**Avis en date du 15 septembre 2020
de la Mission régionale d'autorité environnementale d'Île-de-France
sur le projet immobilier des Hauts de Gravigny à Longjumeau (Essonne)**

Le présent avis porte sur le projet de construction d'un ensemble immobilier « les Hauts de Gravigny » et d'une crèche à Longjumeau (Essonne), présenté dans le cadre de la demande de permis de construire déposée par la société Bouygues immobilier.

Illustration 1: vue aérienne du secteur d'implantation du projet - Source : Google maps

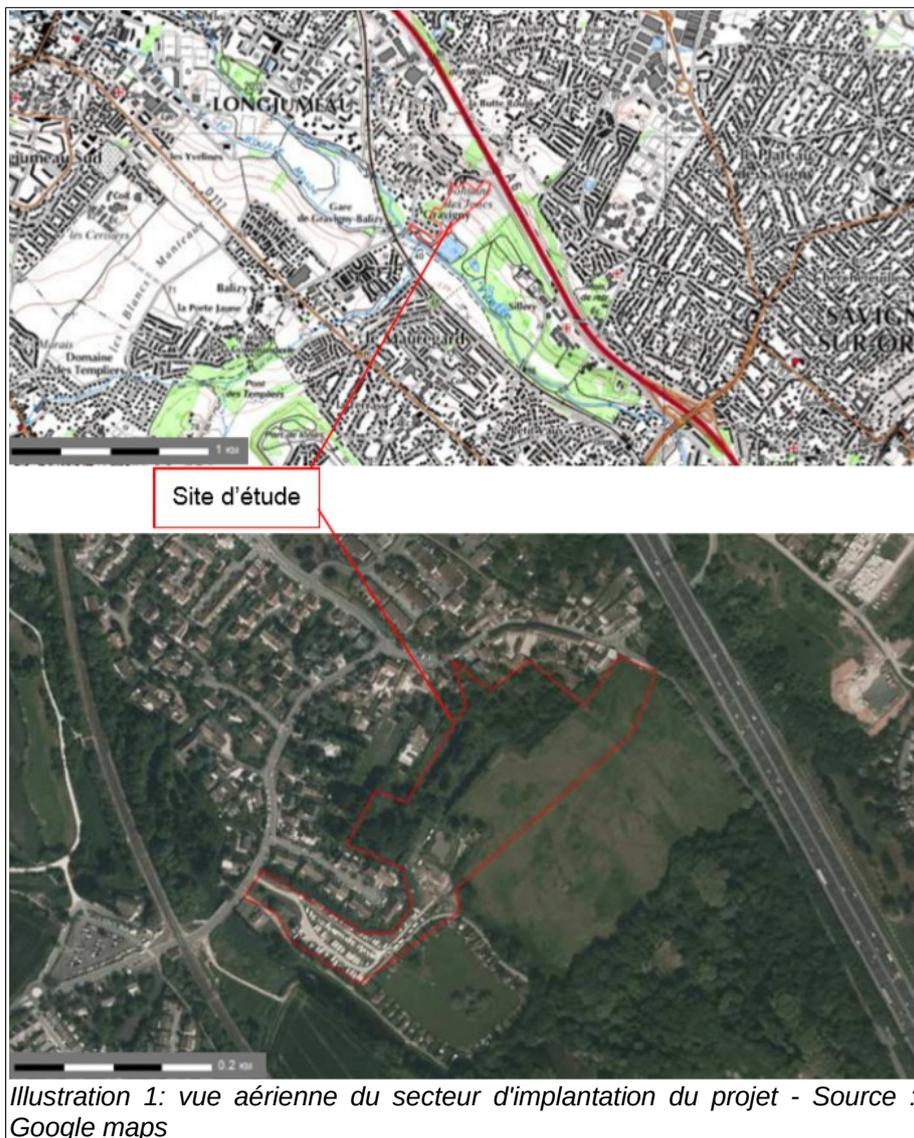
Peu urbanisé, le site représente aujourd'hui un espace rudéral³ et boisé. Enfin, des constructions (maisons, hangars et autres) doivent être démolies (carte p.276) ; leur usage actuel mériterait d'être mieux décrit dans le dossier.

Une mise en perspective historique du secteur et de son urbanisation aurait permis de mieux appréhender le contexte du projet.
